## 臺北市都市計畫委員會第794次會議紀錄

時間:中華民國111年6月23日(星期四)下午2時

案名:訂定臺北市士林區-2-捷運 Y26 站北側暨華榮市場周邊 更新地區都市更新計畫案

案名:變更臺北市中正區公園段一小段 19 地號等土地地區 商業用地、人行步道用地及道路用地為地區商業用地、 綠地用地及道路用地細部計畫案

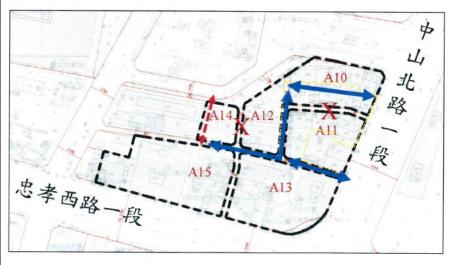
1. 我們住戶不同意目前「中山北路一段26巷之廢除道路用地」方案,其與中山北路一段34巷之既成巷道擔負起本區賴以為生的重要通路,如果廢除將嚴重影響本區出入通行與消防安全,應該將計畫道路往基地北側移設,維持東西向通行之功能,並建議道路寬度調整為8米(26巷4米+34巷4米),並與道路兩側規劃2米人行動線內含於都更範圍內,併在更新過程中確可達人車分道之效,如圖所示

2 爿	8 米 (34 巷)	2 米
人行	車行	人行

亦即計畫道路往基地北側移設方案(34巷)均在楊昇都更案範圍內應屬可行。

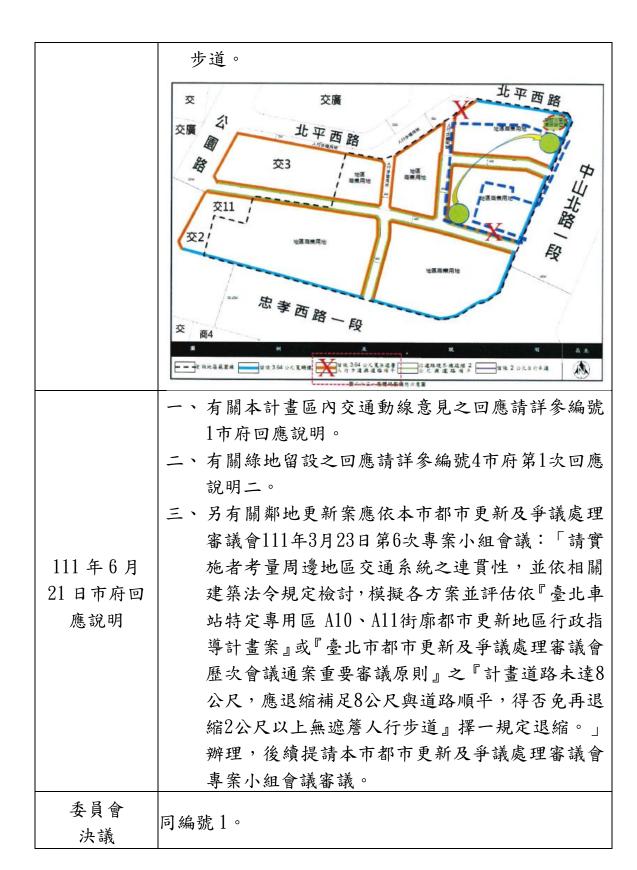
4. 因本案範圍外之 A10街廓 A11街廓剩餘土地面積過 小且受限於形狀扁平,指導原則與建築設計配置產 生相當程度的衝突,大大降低地主改建之意願,不 利於市容景觀之改善。

亦在此建議都委會針對市府提出之指導原則,應再考量 A10. A11街廓剩餘土地窒礙難行之處,予以取消或有彈性調整之空間。例如:基地沿道路境界線退縮2m 與道路順平後,免再留設3.64m 寬無遮簷人行
